Technical Bulletin

Korrekt spänning - PSA 1.9 HDI motorer

Art. nr :	5523XS/K015523XS/KP15523XS
Tillverkare :	CITROEN, FIAT, PEUGEOT, TOYOTA
Modell :	Flera
Motortyp :	1.9 D
Motorkod :	DW8, DW8B, WJZ, 1WZ

Fig. 2

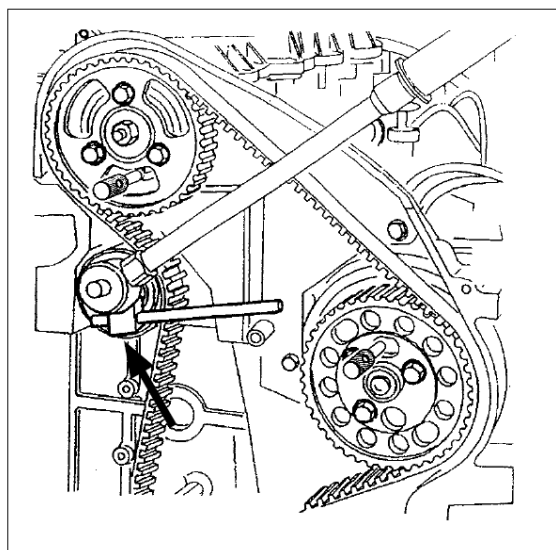
- Detta verktyg behövs för att vrida spännaren och hålla den på plats medan man drar åt låsskruven (25 Nm) (Fig. 2).

Fig. 3

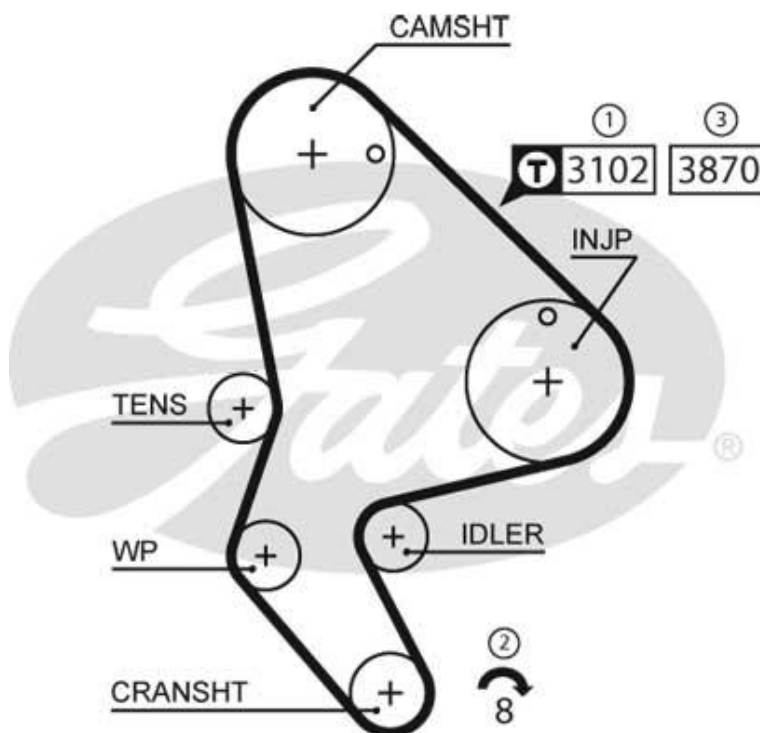
- ① - Initialt ska remmen installeras med en högre spänning än normalt (förspänning). Spänningen mäts med Gates STT-1 remspänningsmätare mellan kamaxeln och insprutningspumpen. Ange nummer 3102.
- ② - Vevaxelns remskiva roteras sedan 8 varv, medurs.
- ③ - Spänningen justeras sedan till rätt värde, och värdet bekräftas återigen med STT-1 spänning testare. Ange kod 3870.

Förfarandet visualiseras på PowerGrip® Kit boxen och kamremsförpackningen, som i Fig. 3.
